Querung Alaunstraße–Glacisstraße

Anlage: *Querung Alaunstraße - Glacisstraße*

Querung Alaunstraße - Glacisstraße

Abb. 4 Situation derzeit (Mündung Alaunstraße, ca. Juli 2014)

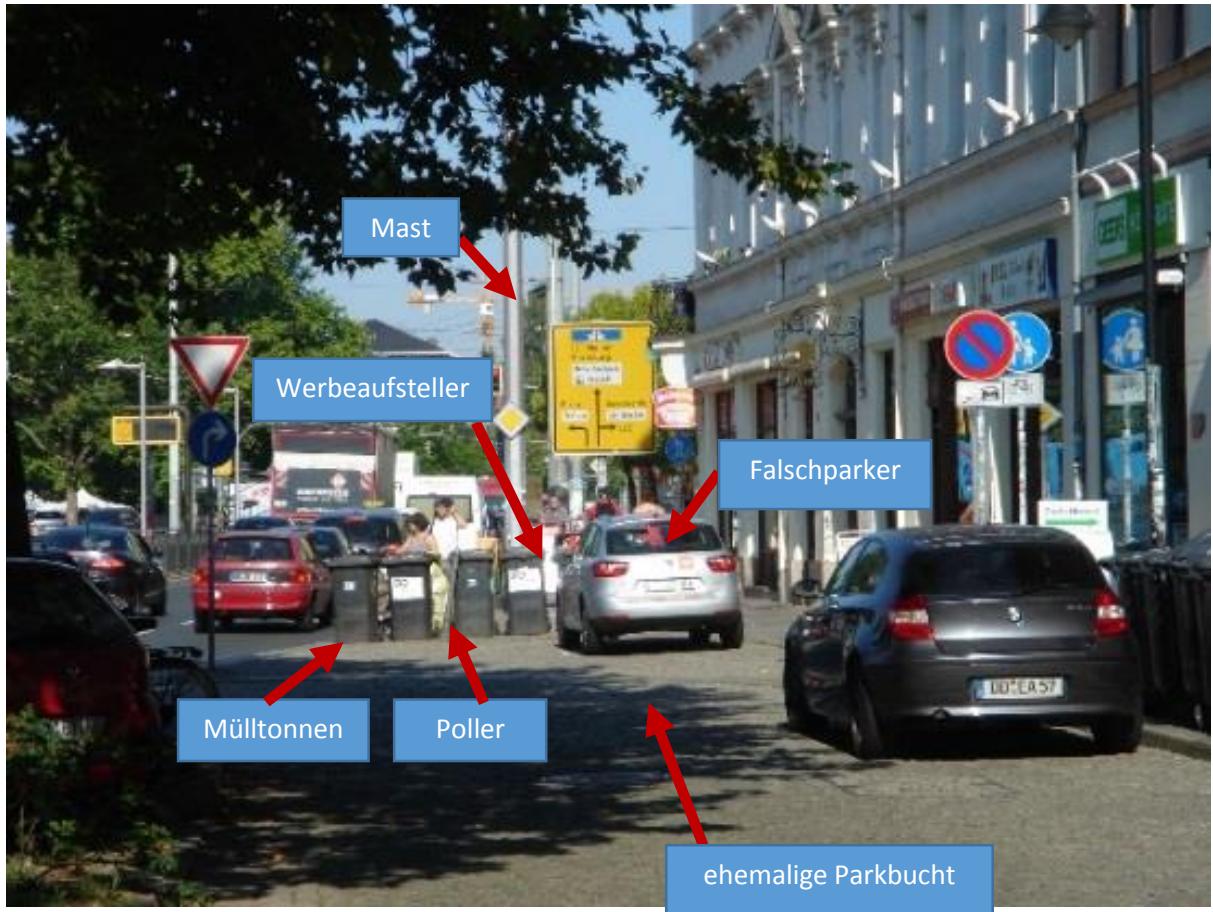
werden: bauliche Hindernisse sind zwei Poller, ein Drewag-Kasten und ein DVB-Mast. Es sollte durchgängig eine ebene und einheitliche Oberflächenbefestigung (Kleinpflaster?) geschaffen werden und damit die ehemalige Parkbucht eindeutig dem Fußgänger-/ Fahrradbereich zugeschlagen werden. Wenn hier in Zukunft weiterhin permanent falsch geparkt wird und über Tage zahlreiche Mülltonnen sowie Werbeaufsteller den knappen Platz belegen, bleibt die gesamte aufwändige Planung widersinnig. Zusätzlich scheint daher eine Abstimmung mit dem Ordnungsamt in dieser Frage notwendig.

Abb. 5 Mündung Alaunstraße – aktuelle Planung (Stand 03-14)

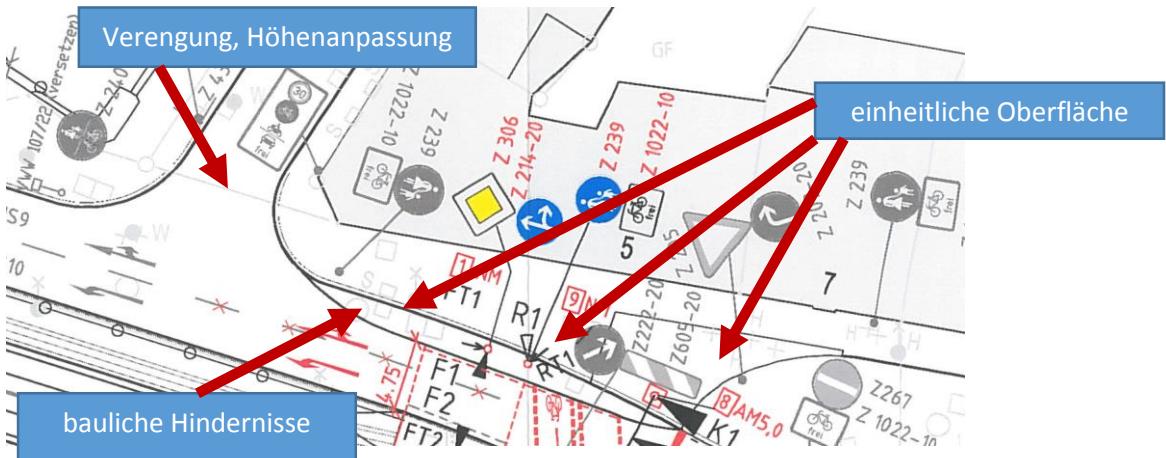
Wir begrüßen sehr, dass vor den Hausnummern Bautzner Str. 3 und 5 mehr Platz und Aufstellfläche geschaffen werden soll und ebenso den Plan, bauliche Hindernisse zu reduzieren, z.B. indem der Vorwegweiser am Albertplatz versetzt werden soll.

Sehr wichtig wäre zusätzlich, dass die Mündung der Alaunstraße **verengt** und in der Höhe auf **Gehwegniveau** gebracht wird. (Verengung ähnlich wie die Mündung der Martin-Luther-Straße) und die Bedingungen für die querende Hauptroute („Albertplatz Nordseite“ <-> „kleine Bautzner Nord“) verbessert

Die geplante Führung des Radverkehrs (in der Glacisstraße und die eigentliche Querung) scheint uns gut gelungen. Auch hier gilt, dass die Bedingungen für die kreuzende Hauptroute Antonstraße – Albertplatz – Bautzner Straße bzw. (abbiegend) – Glacisstraße verbessert werden sollten. So sollte der Radfahrstreifen aus Richtung Albertplatz um die Kurve in die Glacisstraße weitergeführt werden. Für die Geradeausfahrt müssen sich Radfahrende aus der Rechtsabbiegerspur links in die Geradeausspur einordnen. Diese Situation könnte durch eine kurze „Piktogrammuspur“ verdeutlicht werden.

Leider wird die gesamte, sinnvolle Planung durch die geplante Ampellösung konterkariert. Eine LSA-Lösung lehnen wir entschieden ab und fordern eine Planung ohne LSA.

Selbst wenn die oben angesprochenen Probleme Höhe Alaunstraße gelöst sein sollten, wird der geplante Aufstellplatz sowohl dort als auch an der Glacisstraße viel zu gering sein. Wartende Räder werden zusätzlich den Querverkehr blockieren. Hinzu kommt, dass Wartezeiten an Ampeln mit „Anforderungstaster“ grundsätzlich auf geringe Akzeptanz treffen. Es wird daher mit Sicherheit zu häufigen Rotlichtverstößen kommen. Ähnliche Überlegungen gelten für die Fußgängerquerung, die nur in „zwei Zügen“ zu bewältigen sein wird, was die Akzeptanz zusätzlich vermindert.
